Oggetto: Domanda di verifica di assoggettabilità ai sensi dell'art. 20 del D.Lgs 152/06.

Progetto – Rinnovo autorizzazione impianto di stoccaggio e recupero rifiuti metallici speciali non pericolosi – Aut. Nr Registro 159/U.C. Suolo Rifiuti/2007 del 5 ottobre 2007.

Invio di integrazioni ai sensi dell'articolo 20, comma 4 del D.Lgs. n.152/2006 e ss. mm. e ii.

Rif.: prot. 41667 del 9 giugno 2017

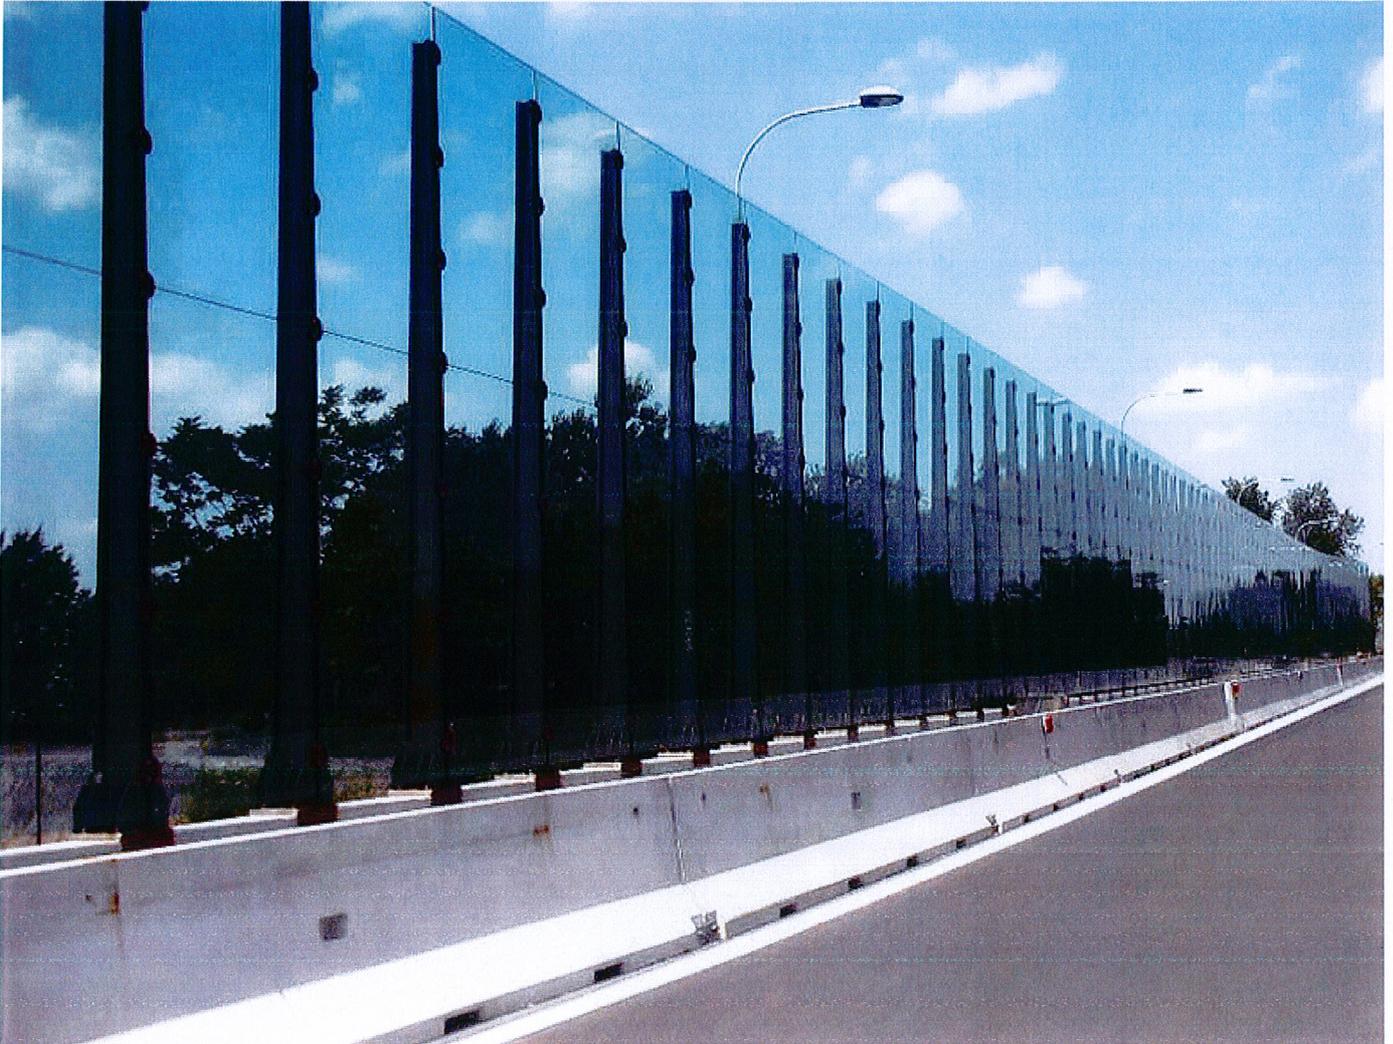
Misure mitigative 1) Valutare e presentare la specifica documentazione in merito alla proposta di misure.

L'azienda confina con altri siti produttivi e, ad sud-ovest, con un insediamento civile isolato (abitazione). La mitigazione potrà essere realizzata in abbinato con la necessità di un isolamento acustico come riportato al punto successivo.

Presso l'entrata della ditta, la mitigazione sarà realizzata mediante mascheratura posta nei confronti dell'abitazione. In particolare nell'area prossima all'ingresso sarà realizzata una barriera in calcestruzzo di altezza pari a 3 metri. Per migliorare da un punto di vista paesaggistico, la stessa sarà realizzata con finitura effetto legno della facciata verso il ricettore.

Nella parte interna allo stabile, l'isolamento acustico sarà realizzato mediante una pannellatura trasparente, con montanti e lastre trasparenti in policarbonato, in modo da non apportare un impatto visivo significativo come riportato, come esempio, nella foto sottostante.
